TRANSPORDIAMET

Meie 19.06.2023 nr 7.2-2/23/5485-4

**Vastus pöördumisele seoses Väraska aleviku  
Pikk tn 33 ja Pikk tn 52 detailplaneeringu  
POS 1 eskiislahendusega**

Joonis 1. Väljavõte Maa-ameti kaardirakendusest.

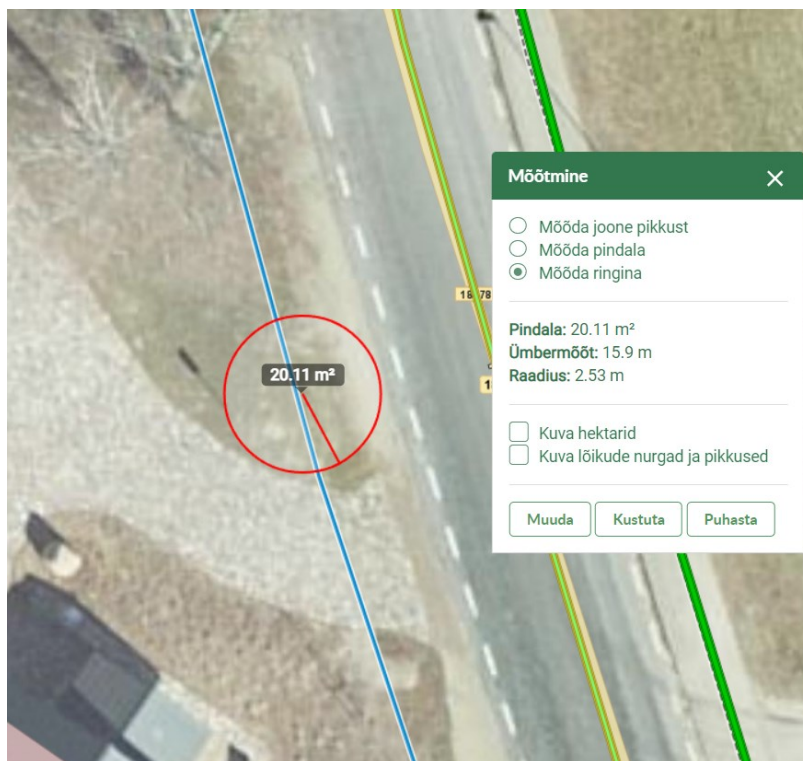
2. Peame vajalikuks märkida, et kuna ristumiskoht ja parkla on ehitatud Transpordiametiga kooskõlastamata lahenduse alusel, siis ei ole meil võimalik esitada lõplikku loetelu nõuetele mittevastavustest, nt katendikihtide paksused, piki- ja põiklalded, tehnovõrkude lahendused jms. Esiteks, ristumiskoha ja parkla lahendus on üldpõhimõtelt vastuolus majandus- ja taristuministri 05.08.2015 määruse nr 106 „Tee projekteerimise normid“ lisa „Maanteede projekteerimisnormid“ (edaspidi *normid*) jaotise 5.2.2 alapunktidega 1 ja 5: *Projekteerimisel tuleb lähtuda eelkõige sellest, kuidas sõidukijuht näeb ja tajub ristmikku. Kõverike ja mahasõitude kulgemine peab olema sõiduki juhile nähtav või etteaimatav; projektlahendus peab tagama konfliktide võimalikult madala avariiohtlikkuse.* Riigiteega vahetult liituva parkla tõttu on olemasolevate ristumiskohtade konfliktiala ulatus kahekordistunud ning sisaldab korraldamata liiklusega parkla tõttu mitu korda rohkem konfliktipunkte. Parklasse sisenemise ja sealt väljumise manöövrid saavad toimuda kogu parkla perimeetri ulatuses. Eelkõige sellest tulenevalt on teistel liiklejatel raske eristada antud riigitee lõigus teiste sõidukite aeglustamise ja peatumise põhjusi (nt kas aeglustatakse, et teha mahapööre ristumiskohalt, pöördeks parkimiskohale või peatumiseks ristumiskohale eelneval või parklale järgneval teepeenral). Asulavälises liikluskeskkonnas, kus puudub tänavaruim, kaasneb konfliktiala suurenemise ja selles sisalduvate konfliktipunktide arvu mitmekordistumisega eeldatavalt oluliselt suurem oht riigiteel liiklejate tervisele ja varale. Teiseks, ristumiskoha geometria ei sobi ärimaa teenindamiseks. Intensiivsem maakasutus, ristumiskoha suurenev liiklussagedus ja mõõtmetelt suurem liikluskoosseis (nt kaubaveokid, järelkärudega sõiduaudod, teenuste osutamiseiga seotud eriotstarbelised sõidukid jms) tingivad selle, et ristumiskoht peab olema projekteeritud ja ümber ehitatud minimaalselt vastavalt Transpordiameti tüüpjoonisele I. Väljaehitatud ristumiskoha ringkõverate raadiused on hetkel ligikaudu 2,5 m, ehkki peaksid olema minimaalselt 5 m, et tagada sujuvad manöövrid sõiduaudodele. Põhja poolt Pikk tn 33 hoonele läheneva sõiduki juht peab tegema sisuliselt tagasipöörde vajalikuks poole väiksema raadiusega ringkõverikul (vt Joonis 1), et pääseda katastriüksusele. Kõnealune manööver on väga kohmakas ja aeglane, eeldades ebapiisava raadiuse suurendamiseks pöörde alustamist vastassuunavööndisse põikamise kaudu ning pikema sõiduaudod või kesisemate oskustega juhi puhul lisatagurdamist osaliselt riigiteel, mida me pole liiklusohutuse eest vastutava asutusena nõus aktsepteerima, kuna mõlemad kirjeldatud tegevused halvendavad liiklusohutust. Ka on ristumiskoha liitumisnurk (lähtuda tuleb audod asendist minimaalselt kolme meetri kaugusel riigitee kätte servast ehk ligikaudu katastriüksuste piirist) riigiteega hinnanguliselt normide piirväärtuse 70° lähedane ning vajab meie arvates suurendamist ristumiskoha põhja suunas nihutamise abil, et tagada sõidukijuhtidele parem nähtavus.

4. Ei. Antud liikluskeskkonnas nõustume punktis 2 kirjeldatud põhjustel riigiteest füüsiliselt eraldatud parklaga, mille ühendus riigiteega toimub ainult ristumiskoha kaudu.
